柏崎刈羽原子力発電所

敷地及び敷地近傍の地質・地質構造に関する補足調査

平成21年1月14日

・ 地元団体による指摘事項

地元団体が指摘する番神砂層風成層と水成層との境界

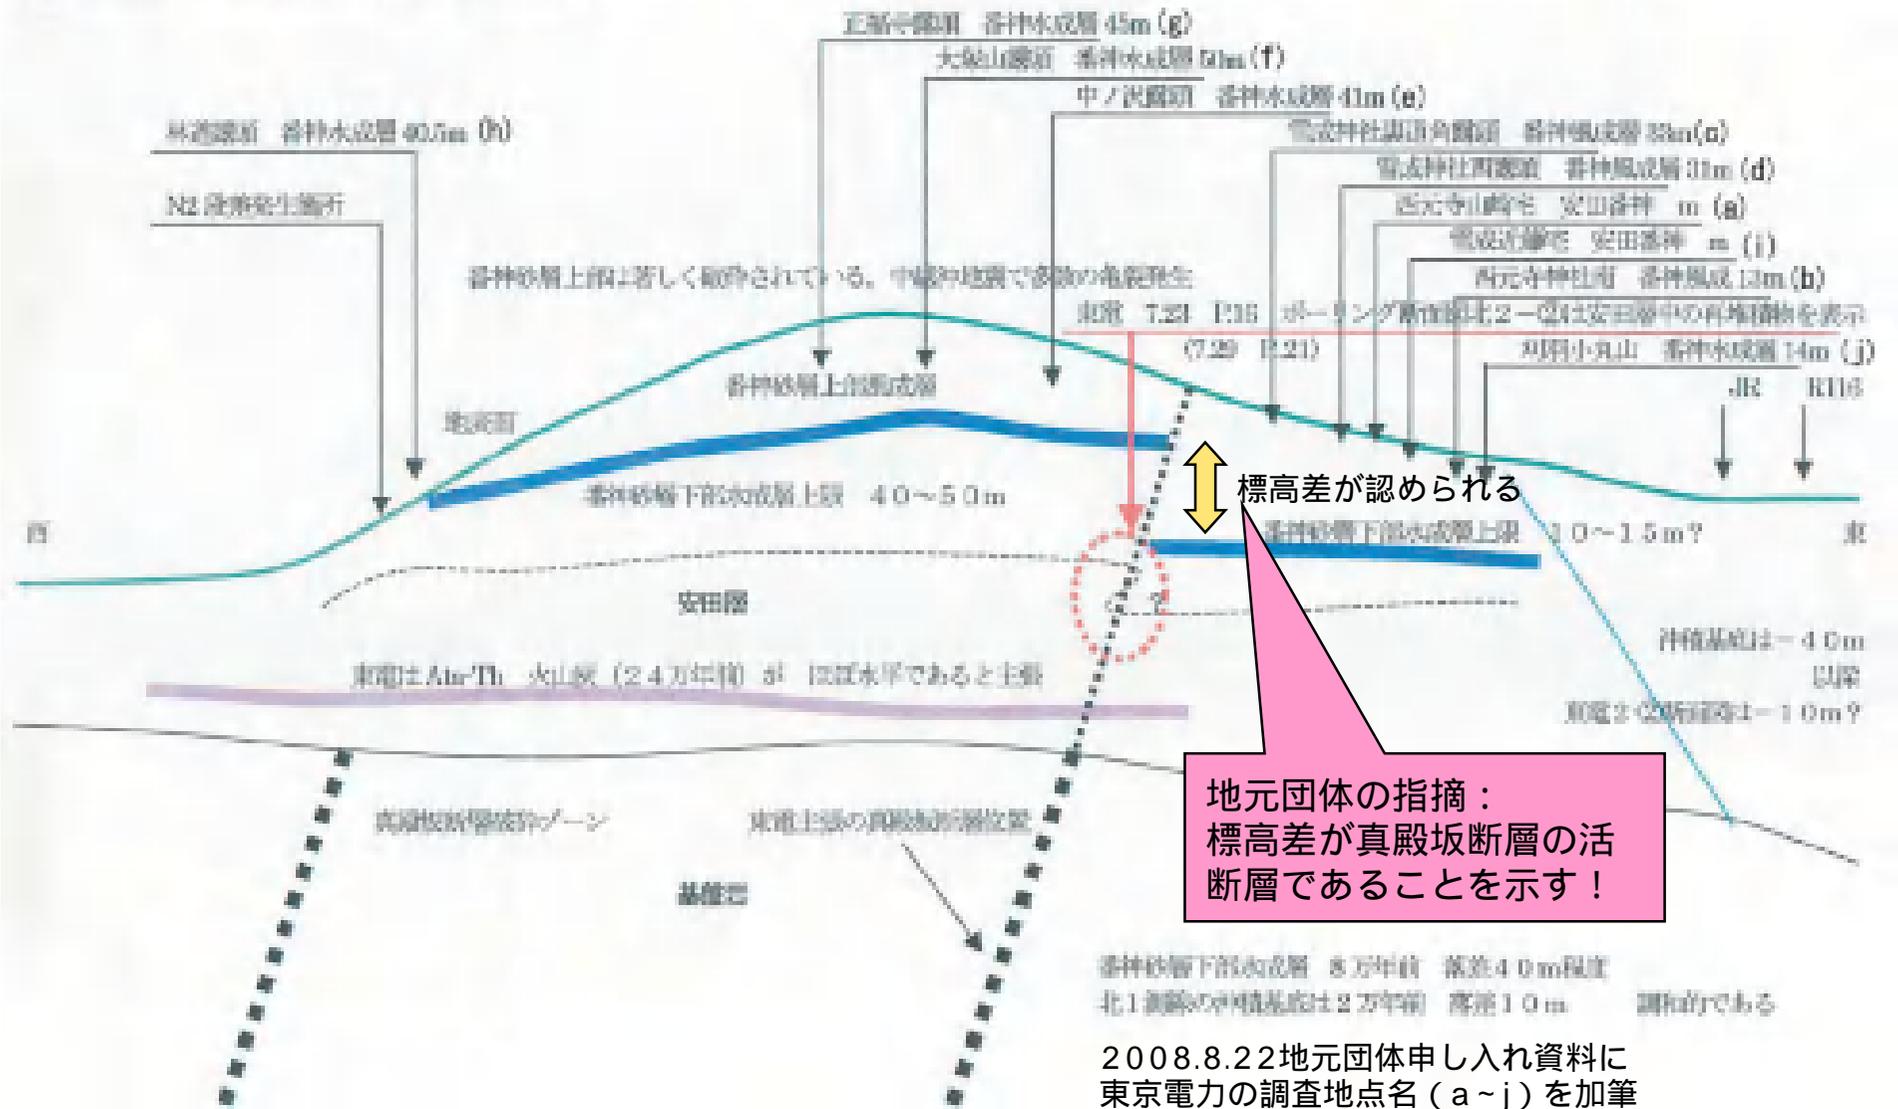
地元団体の指摘：
標高差が真殿坂断層の活断層であることを示す！

番神砂層下部水成層 8万年前 高さ40m程度
北1測線の沖積基礎は2万年前 高さ10m 調和的である

中山段丘面の位置図

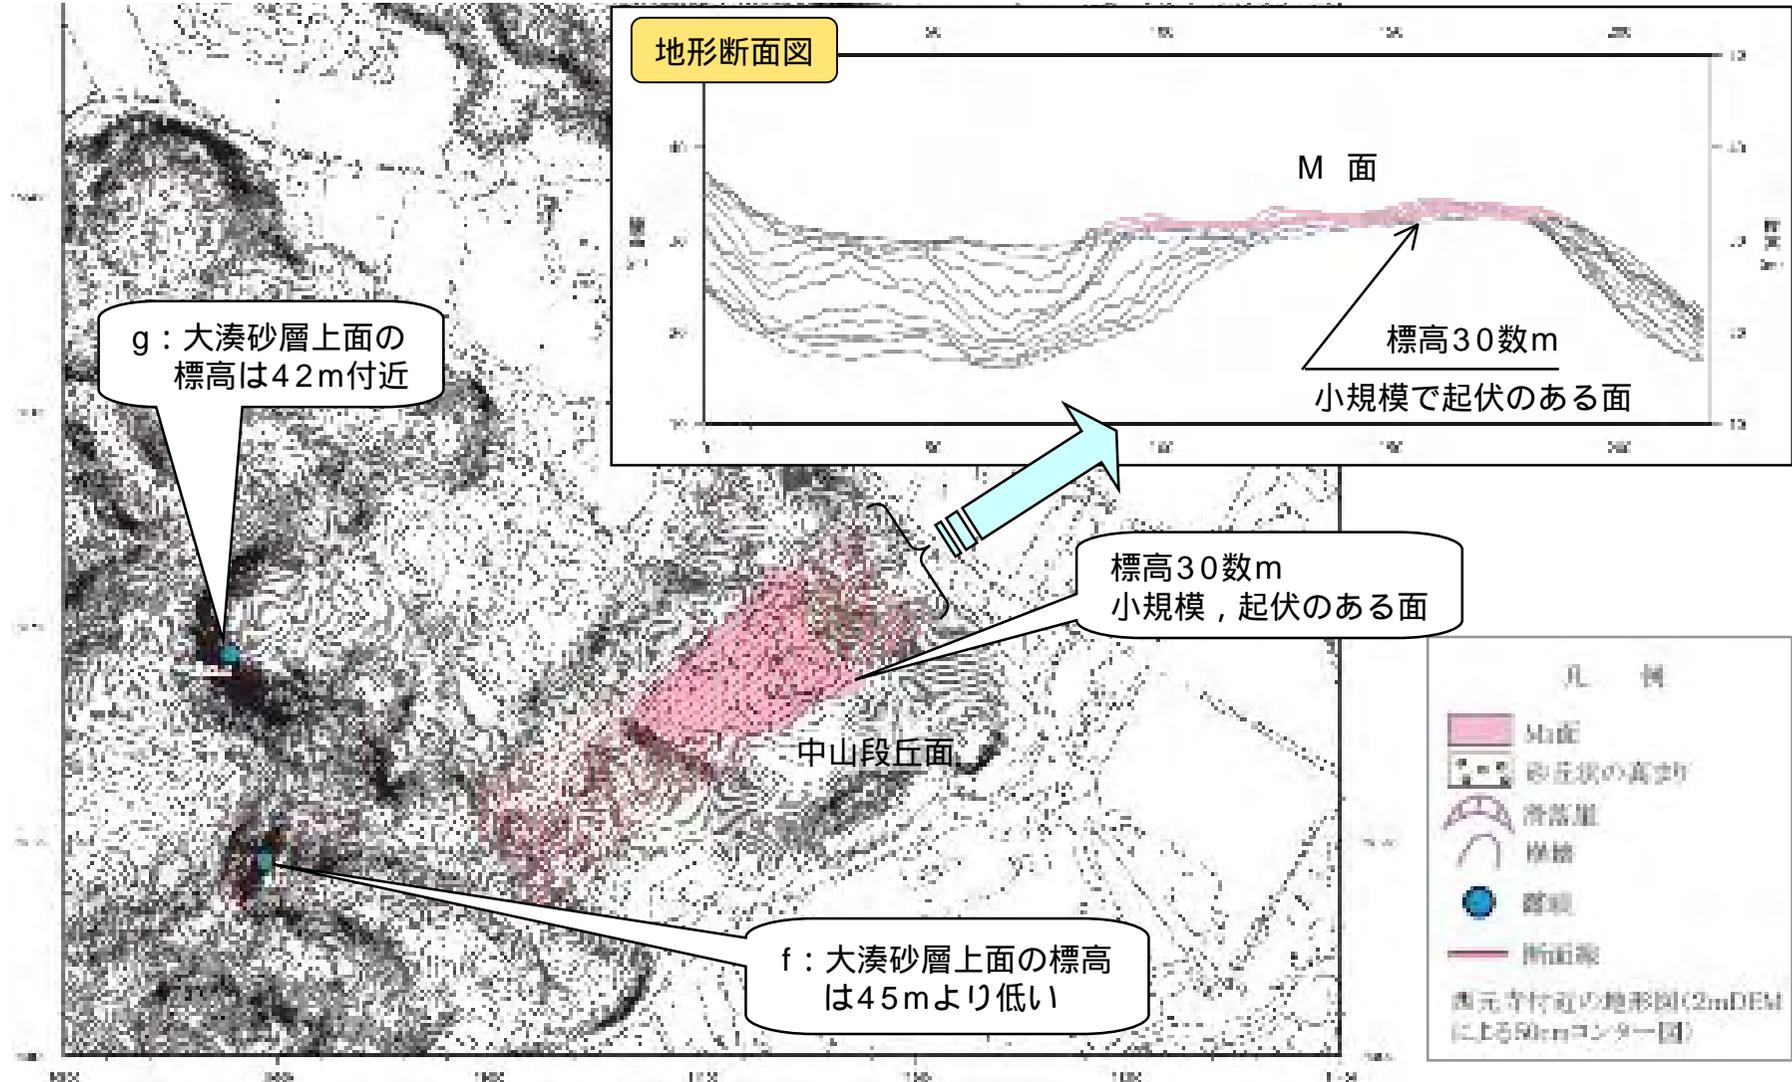
地元団体の主張：
 • M 面（中山段丘面）の高度は露頭g, fと比較して低く，西に傾斜しており断層活動が示唆される

東京電力：
 • 段丘面の高度は周辺と大きく異なる
 • 段丘は小規模で起伏もあり面の傾斜を議論できない
 • 周辺に変位地形，変動地形は見出されない

- 空中写真判読によると、指摘のM面（中山段丘面）は小規模で起伏もあり段丘面の傾斜（傾動）を議論できるものではない
- 露頭f，gと比較して著しく低いものではなく，真殿坂断層の活動は示唆されない

敷地北側及び敷地内における阿多鳥浜テフラの分布標高

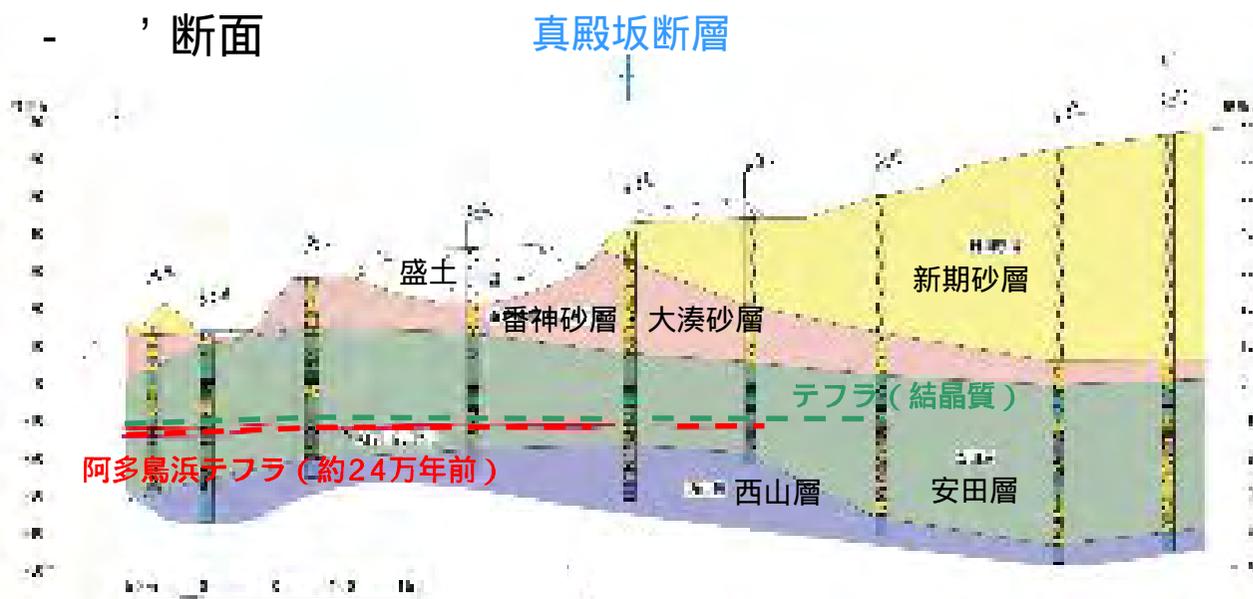
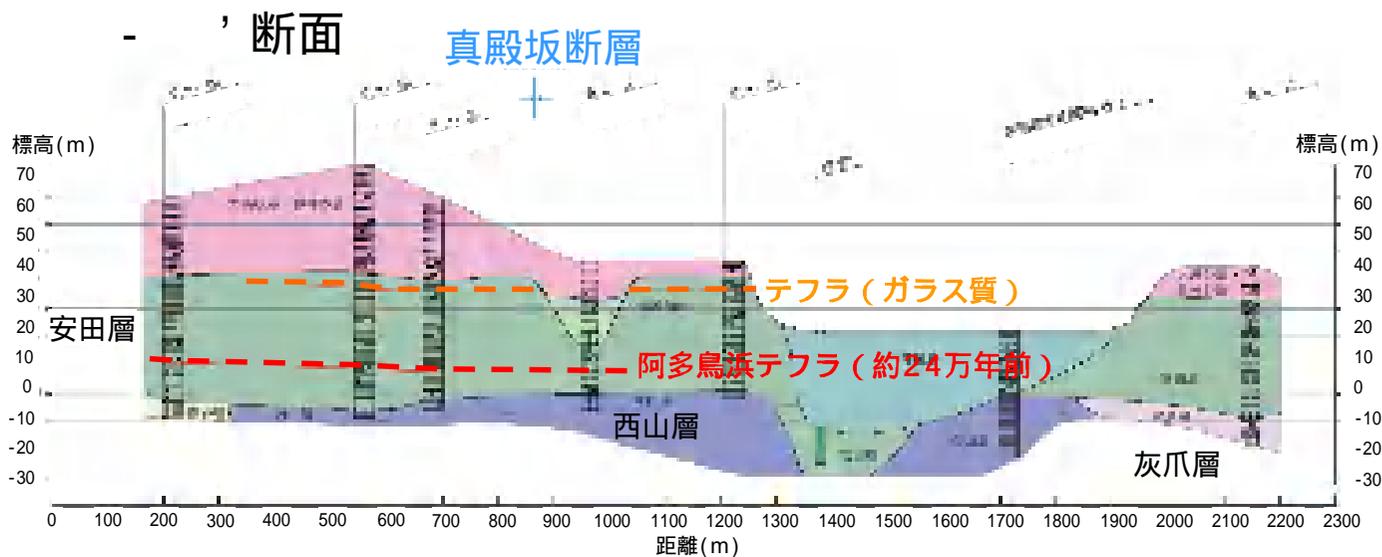
- 敷地内及び敷地北側の真殿坂断層を横断して実施したボーリング調査において確認された阿多鳥浜テフラ（約24万年前）は、標高0m～ - 10m程度に分布しているが、敷地周辺で確認されたMIS7の高位面は標高60m以上に分布しており、この高度差は不合理である

ボーリング調査結果によると、阿多鳥浜テフラは敷地北側では標高-10m付近に、敷地内では標高0m付近に分布することが確認されている

設置許可時の等高線との比較 (a - a'断面)

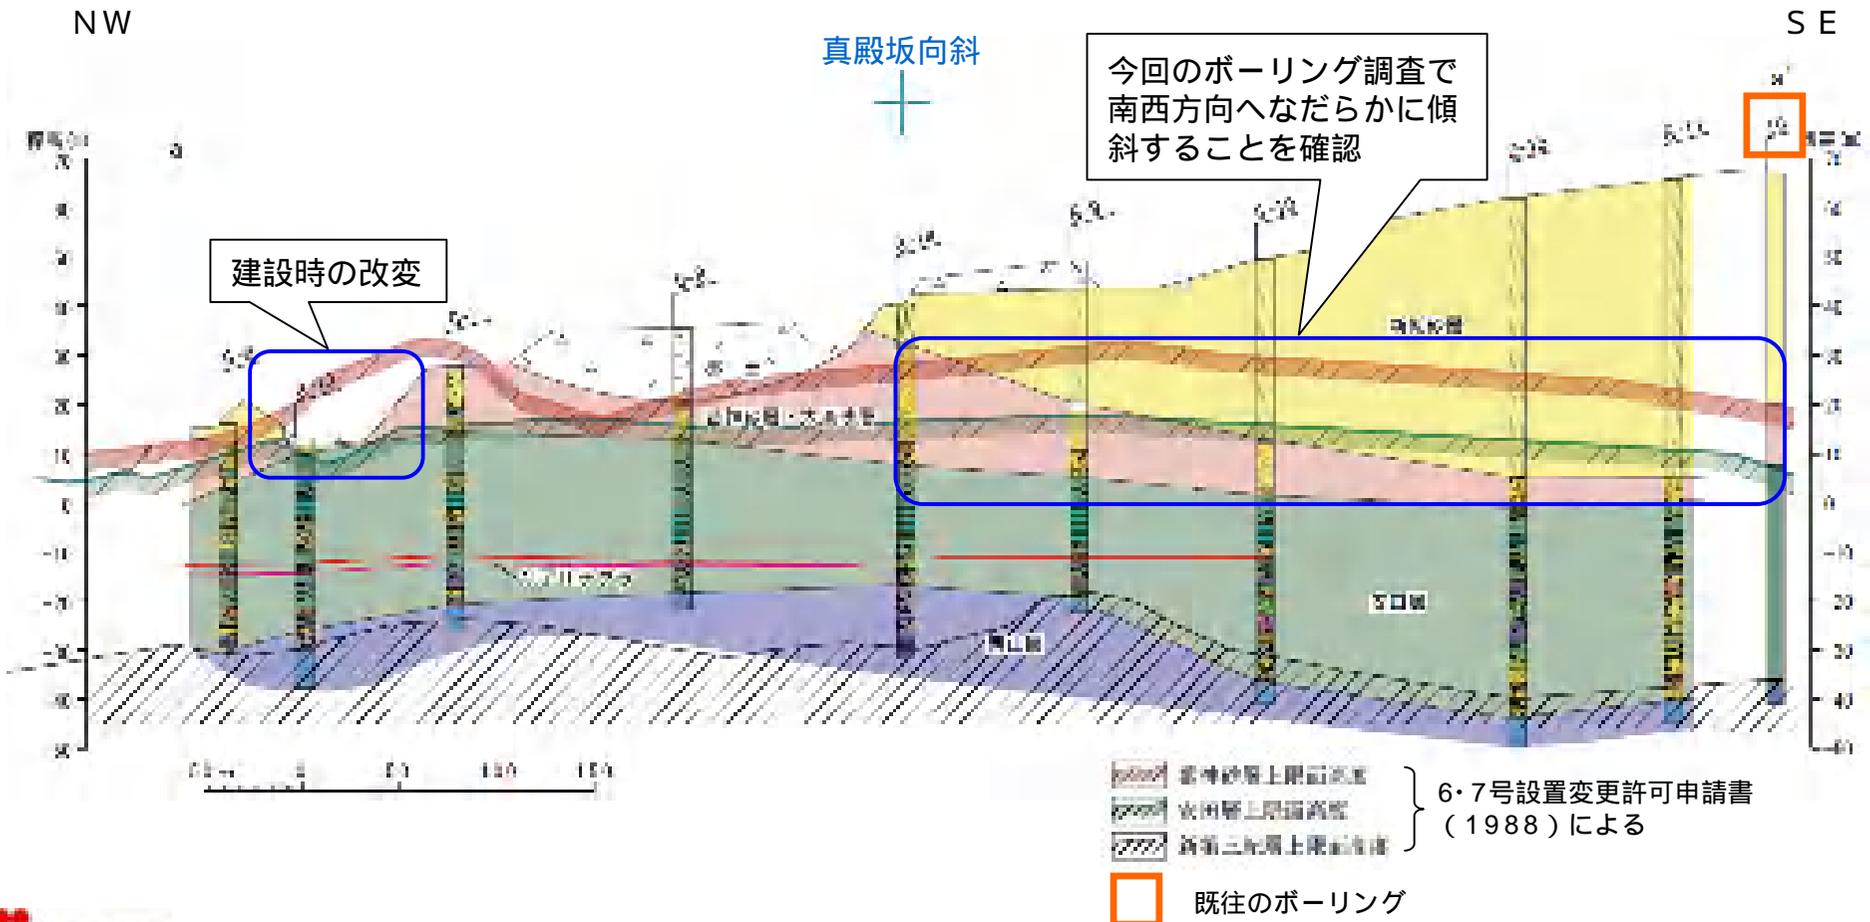
- 敷地内において真殿坂断層を横断して実施したボーリング調査結果に基づく地質断面図は、設置変更許可申請書に記載されている新第三紀層，安田層等の上限面等高線と整合的でない

- 今回実施したa - a'断面における西山層，安田層，番神砂層・大湊砂層の上限面標高について，6・7号設置変更許可申請書（1988）の各層上限面の等高線図と比較して示す
- それぞれの基づくデータの密度を考慮すると，基本的に整合的な結果が得られている
- なお，番神砂層・大湊砂層の上限面は，建設時の改変，今回のデータ追加によりこの断面では差異が生じている

空中写真により確認される観音岬付近の海底断層

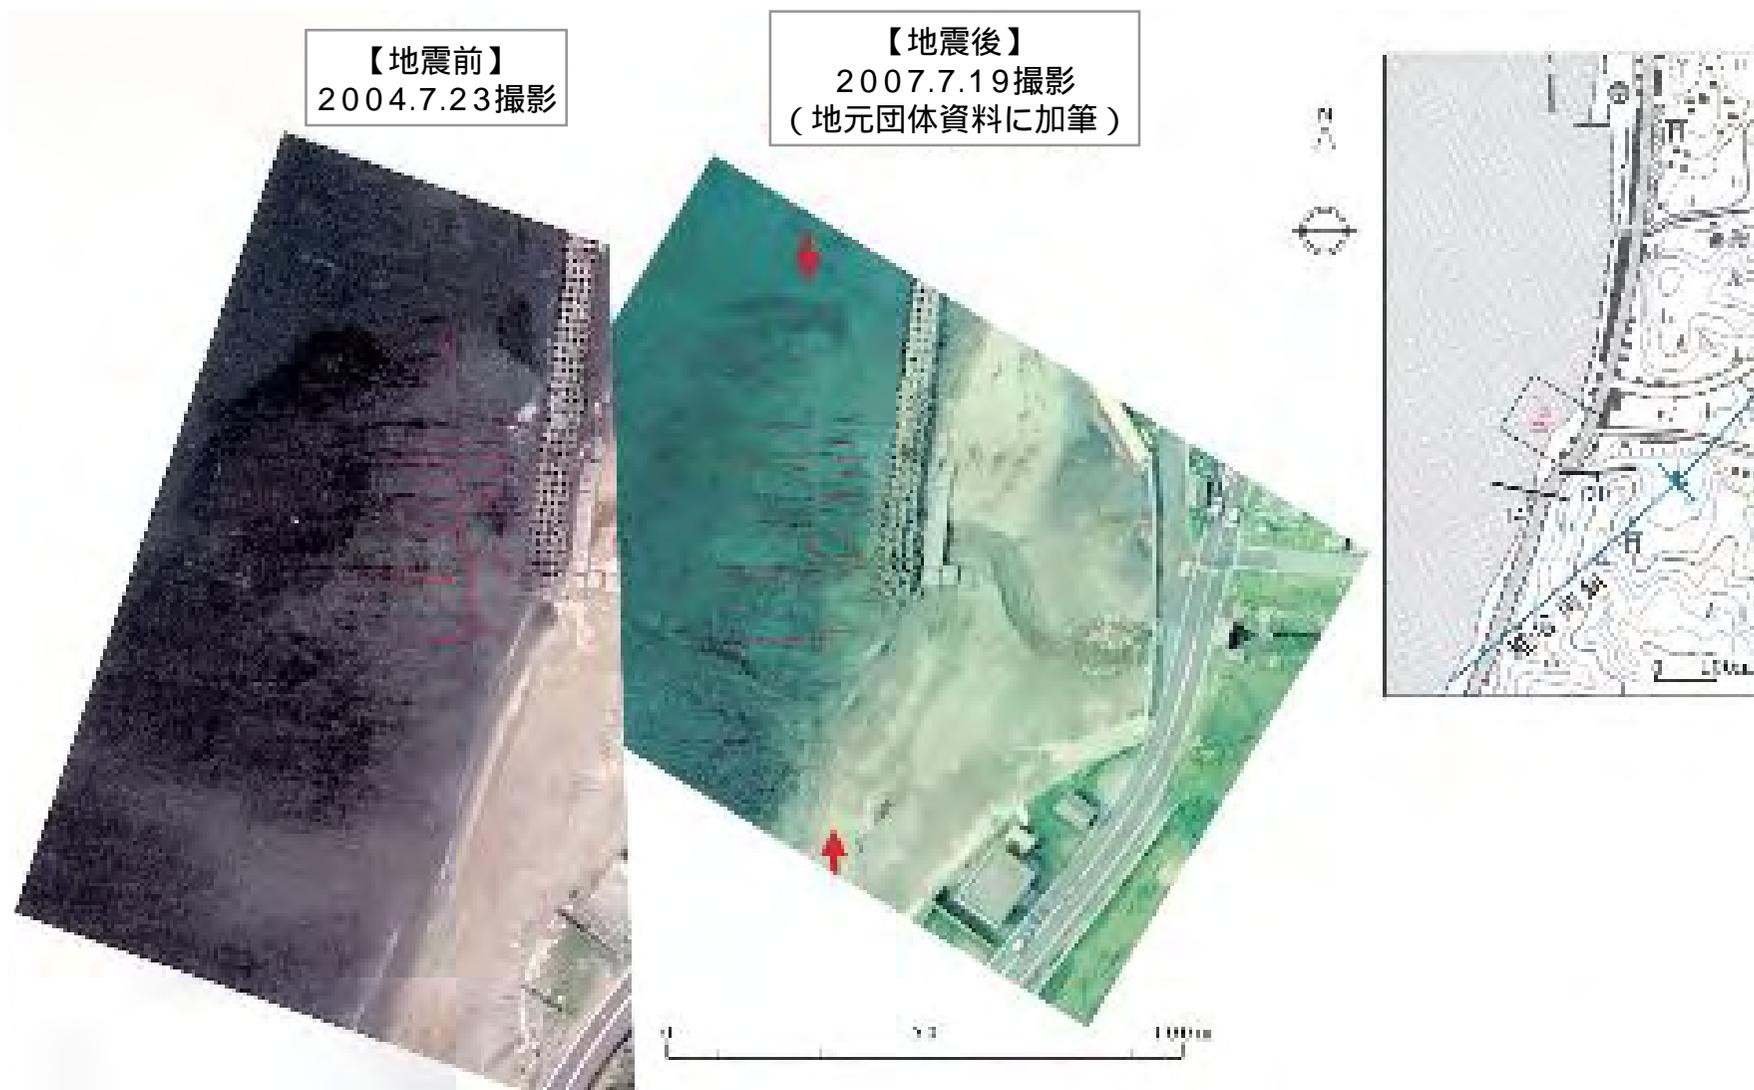
- 地元団体は、中越沖地震後の2007年7月19日撮影の観音岬西側の空中写真において、赤矢印に示される位置に海底断層を指摘している
- 中越沖地震前の空中写真においても、同様の位置に海底断層が確認される（橙色の矢印が示す位置）

出雲崎町史（1993）による相場川付近の背斜構造の隆起

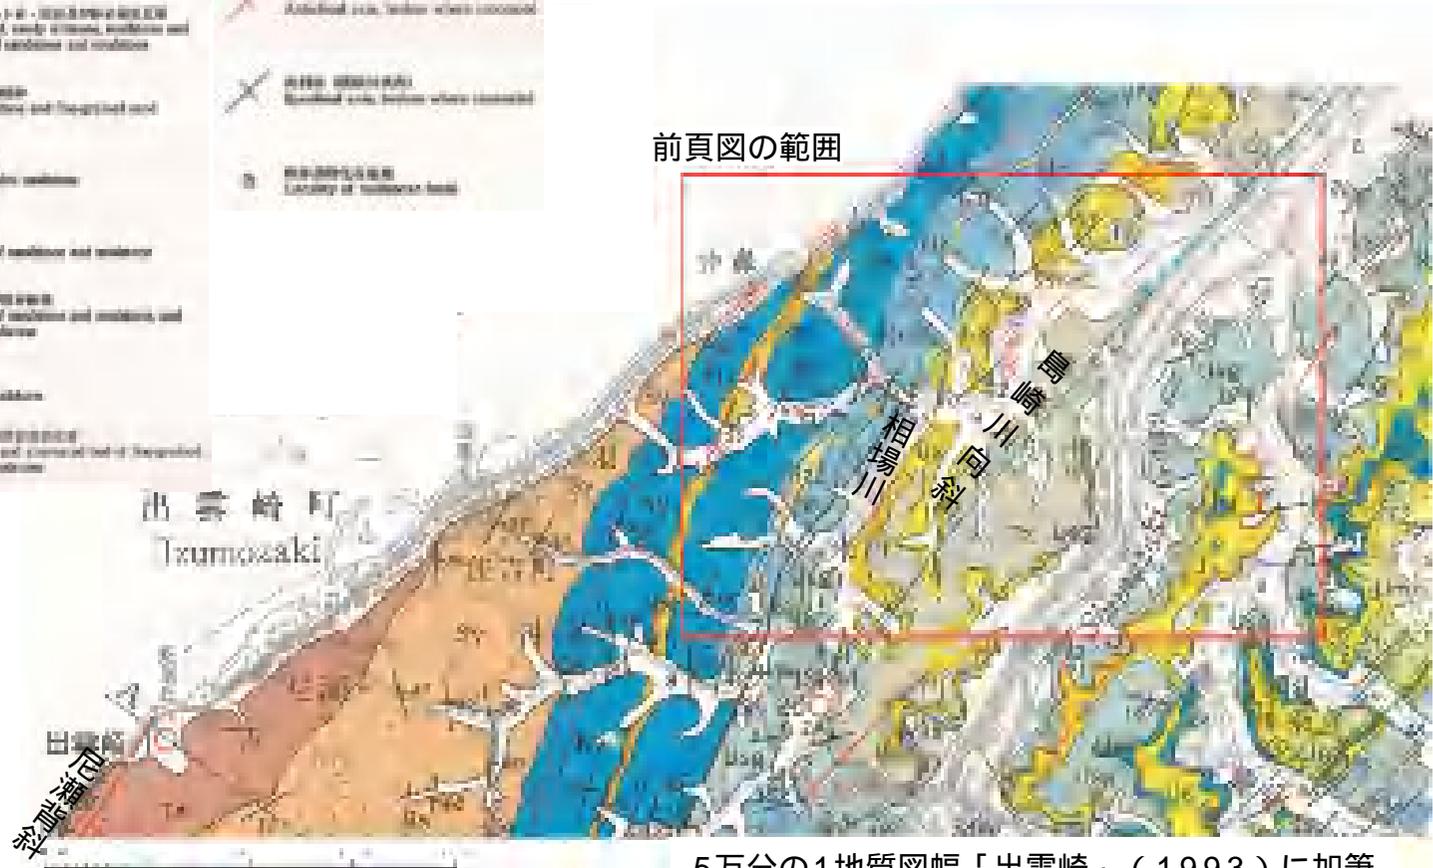
- 「出雲崎町史」（1993）によると、相場川が島崎川に合流していたころ、谷中分水嶺付近を通る背斜構造が隆起を始め、相場川の流れが下小竹付近で滞るようになったとされている
